Dopravní podnik Ostrava a.s.

**„Informační systémy na zastávkách veřejné dopravy v Ostravě
prostřednictvím e-paperů“**

VYSVĚTLENÍ, ZMĚNA NEBO DOPLNĚNÍ ZADÁVACÍ DOKUMENTACE

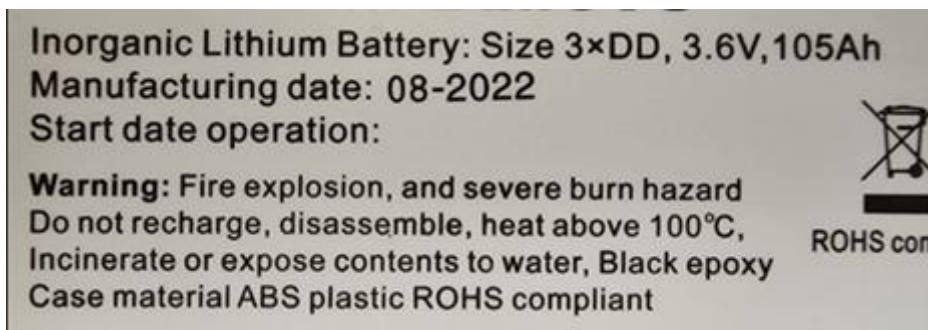
V zadávací dokumentaci (Příloha č. 1 - Technická specifikace) je uveden požadavek zadavatele cituji: „Napájení budou zajišťovat baterie s minimální kapacitou provozu 5 let bez jakéhokoliv dobíjení“, nicméně vzhledem k Vaším odpovědím na dosavadní dotazy k zadávací dokumentaci (viz vysvětlení zadávací dokumentace č. 3 ze dne 18. 12. 2024) není žádným způsobem limitován počet eventuální výměny baterií, byť tato v rámci pětiletého cyklu probíhá logicky na náklady dodavatele. V tom lze dle dodavatele spatřovat vnitřní rozpor, neboť požadovaná garance kapacity v min. rozsahu 5 let není vyjma garance (tj. prohlášení dodavatele) nikterak dokládána. I přes striktní požadavek na předmětnou kapacitu tak dle názoru dodavatele zadavatel vlastně umožňuje (třebaže nechtěně), aby se zadávacího řízení účastnili rovněž dodavatelé, kteří tento požadavek z technického hlediska vůbec nesplňují a technologií nedisponují, přičemž jednoduše spoléhají na to, že v případě problému s baterií tuto na své náklady vymění a tím bude vše zhojeno, což zadavatel v rámci odkazovaného vysvětlení vlastně potvrzuje a umožňuje. Takový postup by však byl z pohledu dodavatelů, kteří tuto podmínku technicky skutečně splňují nepochybně diskriminační.

a) Zda by neměla být zadávací dokumentace doplněna tak, že bude stanoven maximální počet výměny baterií v předemném pětiletém cyklu, včetně doby trvání takovéto výměny, s tím, že vyšší počet výměn by byl smluvně sankcionován, stejně jako případné překročení max. doby stanovené pro takovouto výměnu?

ad a) nebude doplňovat smluvní pokuty v souvislosti s počtem výměny baterií. Zadavatel požaduje, aby napájení zajišťovaly baterie s kapacitou provozu zařízení jako celku po dobu minimálně 5 let (srov. aktuální znění technické specifikace, které tvoří přílohu tohoto vysvětlení). V případě, že baterie tento požadavek nesplní, provede dodavatel výměnu na své náklady. Zadavatel současně odkazuje na své předchozí vysvětlení, ve kterém uvedl, že počet baterií není specifikován, tj. dodavatel může uvedený požadavek zajistit tím, že jím nabízený panel bude disponovat několika bateriemi (limity jsou v tomto ohledu pouze konstrukční podmínky označnicku).

Zadavatel pro úplnost uvádí, že v rámci pilotního projektu zadavatele jsou baterie složeny z článků dle specifikace na obrázku níže. Samotné e-paper panely ve velikosti 32 palců pak disponují pěti bateriemi, přičemž měsíční spotřeba činí přibližně 1 % kapacity baterií. Je však plně na dodavateli, jakou typologii baterií zvolí, když parametry stávajících panelů zadavatel poskytuje pouze jako informativní a připouští jakékoliv řešení splňující požadavky uvedené v zadávací dokumentaci. Při případné výměně v rámci 5letého garančního cyklu, je možné doplnit totožnou nebo kvalitativně vyšší třídu baterií.
